OGGETTO: PAI del Bacino Regionale del Fiume Ombrone e del DPGR 53R/11 – Deposito n.261/14 – Variante puntuale PS e RU di Gaiole in Chianti. Richiesta integrazione riferita alla documentazione del 23/10/14

COMUNE: Gaiole in Chianti

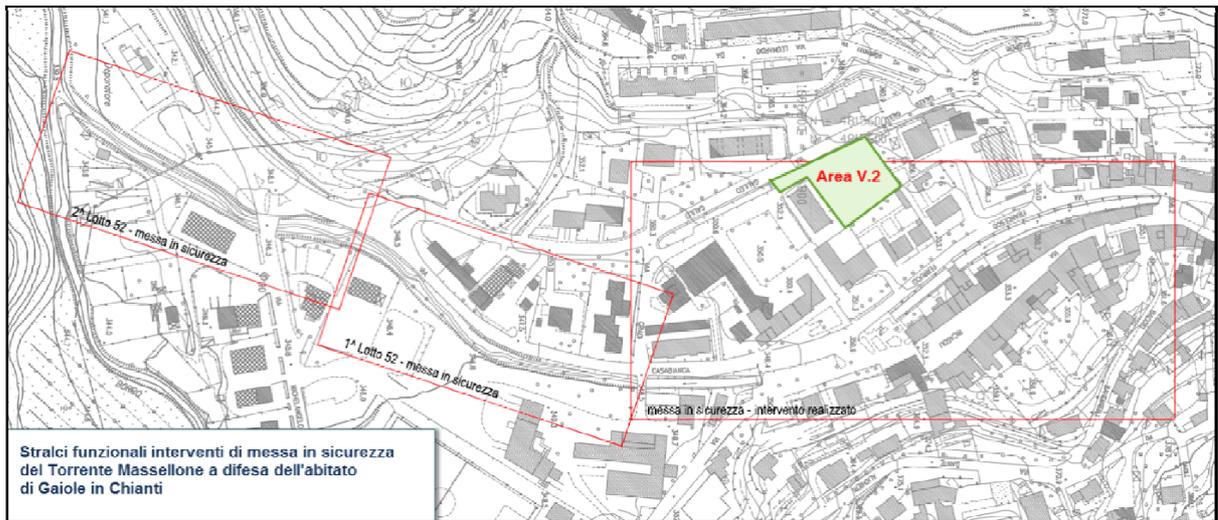
7) Per le aree presenti nella porzione nord della Loc. San Ansano identificate come B2 che sono riportate a Zona E, è necessario specificare che per la fattibilità si rimanda alla tabella matrice di cui a pag 2 della relazione geologica

Le aree presenti nella porzione nord della località San Sano, identificate come B2 (zona di trasformazione), vengono modificate e riportate a zona E (zona rurale). Tale variante si configura una riduzione di parametri urbanistici, in quanto tale è riconvertita a destinazione rurale, per l'assegnazione della fattibilità si rimanda alla tabella matrice di cui a pag. 2 della relazione geologica, qui di seguito riproposta:

Si riporta qui di seguito elaborato planimetrico con rappresentazione degli stralci funzionali degli interventi con evidenziata l'Area di variante V.2:

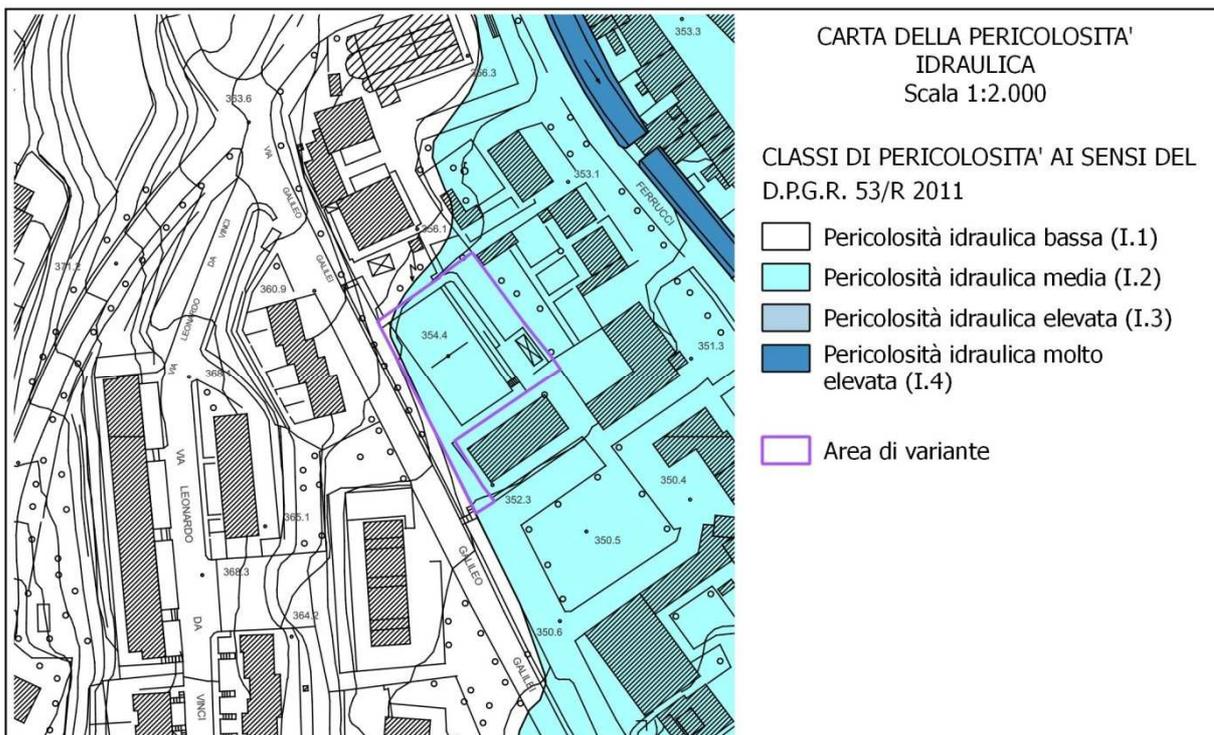
9) per la previsione V.2 del capoluogo è necessario che (essendo all'interno delle UTOE come previsioni come definite al paragrafo B.4 del DPGR53R/11) le pericolosità idrauliche siano definite con studio

Per la definizione della pericolosità idrauliche della previsione V.2 è stato fatto riferimento ai lavori di messa in sicurezza idraulica del Torrente Massellone a difesa dell'abitato. Lavori eseguiti tramite stralci funzionali:

In particolare, come si evince dalla figura soprastante per la definizione della pericolosità idraulica dell'area di variante V.2 può essere fatto riferimento al primo lotto degli interventi realizzati.

Le opere eseguite garantiscono il contenimento delle piene con tempo di ritorno 30 anni e 200 anni de Torrente Massellano nel tratto limitrofo all'area di variante.

In relazione a quanto sopra dimostrato si confermano per l'area di variante in oggetto la Classe I.2 riportata nella Carta della Pericolosità idraulica qui di seguito riproposta e le Fattibilità assegnate nella precedente relazione tecnica.
